„Modernizace trati Veselí n. L. – Tábor – II. část, úsek Veselí n. L. – Doubí u Tábora, 2. etapa Soběslav – Doubí – zvýšení rychlosti nad 160 km/hod. do max. 200 km/hod.“

Vysvětlení zadávací dokumentace - Dodatek č. 2

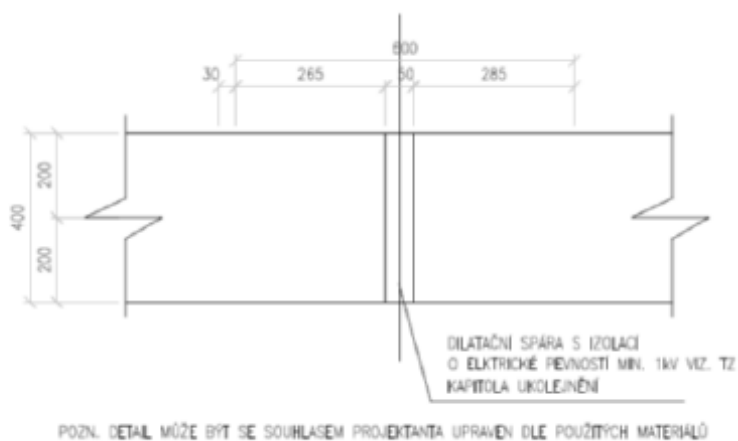
Na základě kontroly postoupené dokumentace ke SO 52-24-03 Soběslav-Doubí, zárubní zdi v km 68,56-68.79 a vzhledem k nutnosti osazení košů TV s velmi vysokou přesností je nutno doplnit výkres E.1.4.52_SO_52_24_03_zarubni_zdi_68,56_68,79_013_zaklad_trakce-vyztuz o body nutné vytyčení koše pro trakční sloup (souřadnice X, Y a Z).

Žádáme zadavatele o doplnění výše uvedeného výkresu o potřebné vytyčovací body.

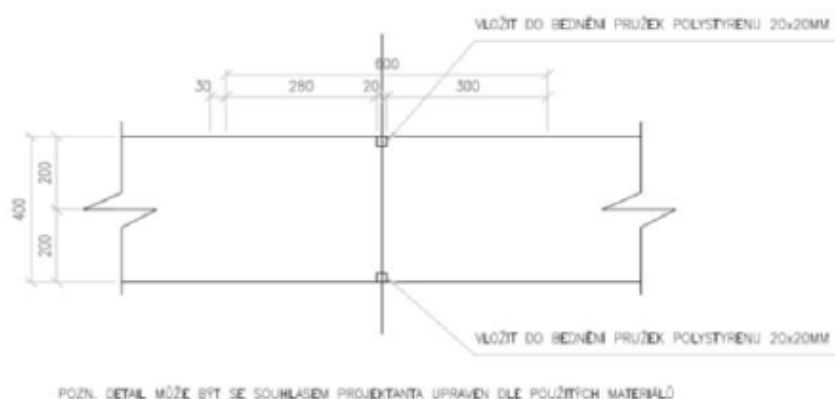
Kontrolou postoupené dokumentace ke SO 52-24-03 Soběslav-Doubí, zárubní zdi v km 68,56-68.79 bylo zjištěno, že Ve výkresu E.1.4.52_SO_52_24_03_zarubni_zdi_68,56_68,79_010_odvodnovaci_zlaby_tvar je uvedena dilatační spára izolací o elektrické pevnosti min. 1kV. Ve výkazu výměr není tato izolace vykázána.

Žádáme zadavatele o doplnění do výkazu výměr.

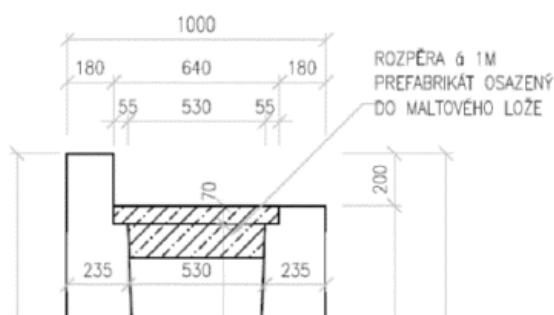
Kontrolou postoupené dokumentace ke SO 52-24-03 Soběslav-Doubí, zárubní zdi v km 68,56-68,79 bylo zjištěno, že Dle výkresu: E.1.4.52_SO_52_24_03_zarubni_zdi_68,56_68,79_010_odvodnovaci_zlaby_tvar jsou prefabrikované rozpěrné prvky osazovány do maltového lože.

Žádáme zadavatele o informaci:

- a) jaká má mít použitá malta charakteristické vlastnosti?
- b) zda vzhledem k výrobním tolerancím na monolitické konstrukce je uvažováno s podmaltováním krycích desek?
- c) zda bude výkaz výměr doplněn o práce spojené s podmaltováním?

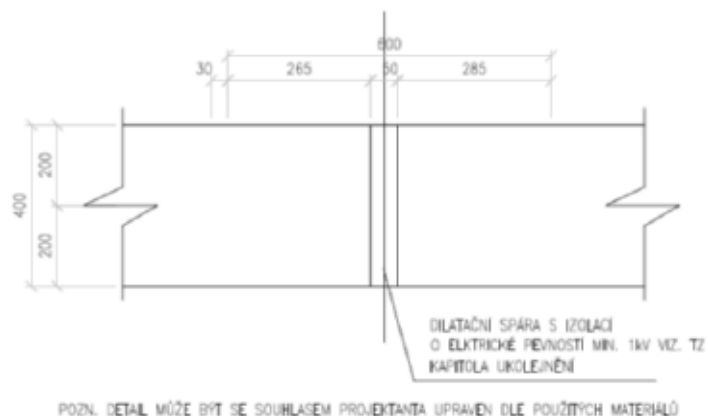
Kontrolou postoupené dokumentace ke SO 52-24-04 Soběslav-Doubí, zárubní zdi v km 68,96-69,02 bylo zjištěno, že vzhledem k nutnosti osazení košů TV s velmi vysokou přesností je nutno výkres E.1.4.53_SO_52_24_04_zárubní_zdi_68,96_69,02_012_zaklad_trakce-vyztuz_ tvar doplnit zadavatelem o body nutné vytýčení koše pro trakční sloup (souřadnice X, Y a Z). Žádáme zadavatele o doplnění výše uvedeného výkresu o potřebné vytyčovací body.

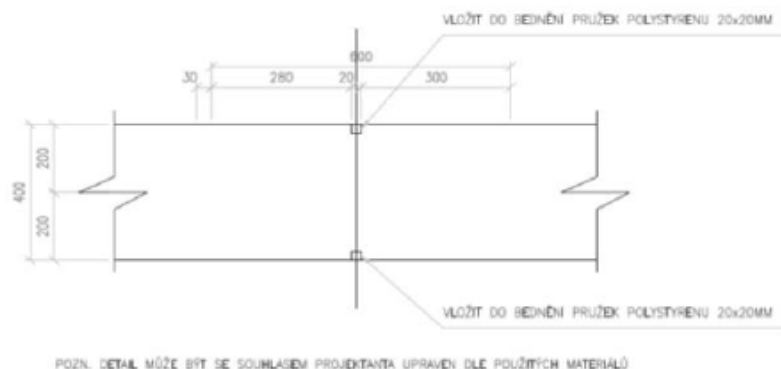
Kontrolou postoupené dokumentace ke SO 52-24-04 Soběslav-Doubí, zárubní zdi v km 68,96-69,02 bylo zjištěno, že Ve výkresu E.1.4.53_SO_52_24_04_zarubni_zdi_68,96_69,02_009_odvodnovaci_zlaby_tvar je uvedena dilatační spára izolací o elektrické pevnosti min. 1kV. Ve výkazu výměr není tato izolace vykázána.

Žádáme zadavatele o doplnění do výkazu výměr.

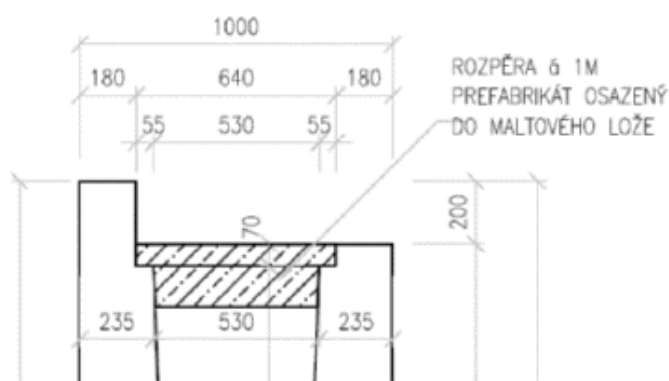
Kontrolou postoupené dokumentace ke SO 52-24-04 Soběslav-Doubí, zárubní zdi v km 68,96-69,02 bylo zjištěno, že Dle výkresu: E.1.4.53_SO_52_24_04_zarubni_zdi_68,96_69,02_009_odvodnovaci_zlaby_tvar jsou prefabrikované rozpěrné prvky osazovány do maltového lože.

Žádáme zadavatele o informaci:

- a) jaká má mít použitá malta charakteristické vlastnosti?
- b) zda vzhledem k výrobním tolerancím na monolitické konstrukce je uvažováno s podmaltováním krycích desek?
- c) zda bude výkaz výměr doplněn o práce spojené s podmaltováním?

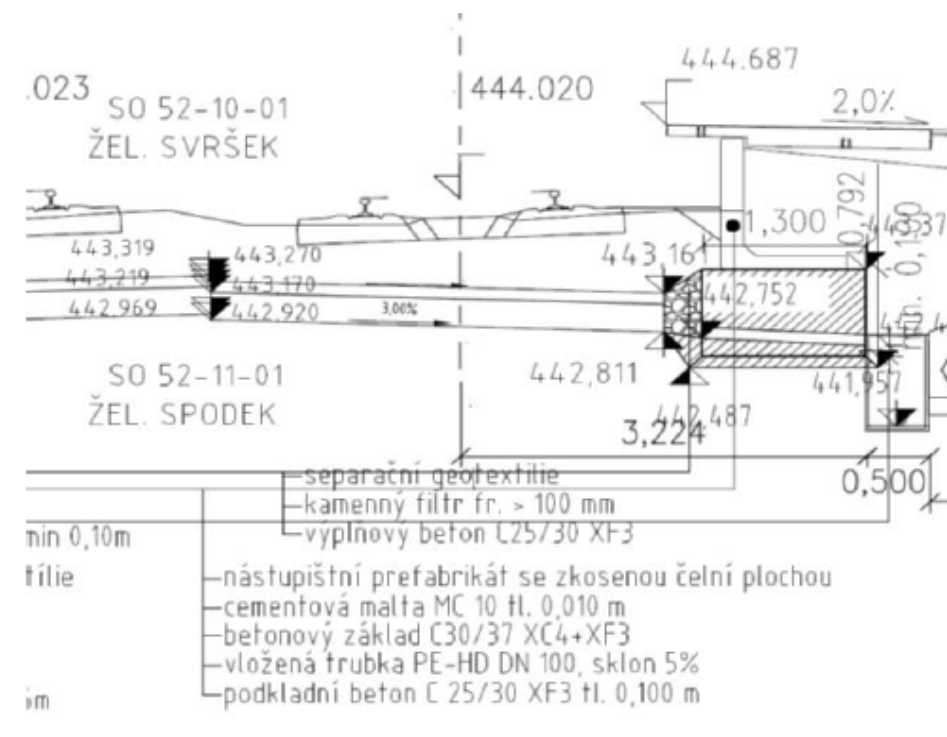
Součástí postoupené projektové dokumentace ke SO 52-14-01 Soběslav-Doubí, zast. Myslkovice-nástupiště je vzorový řez, ve kterém je schematicky zakreslen například přístřešek, kolektor a odvodnění.

Žádáme zadavatele o doplnění vytyčovacího výkresu o koordinaci s ostatními stavebními objekty v místě nástupiště.
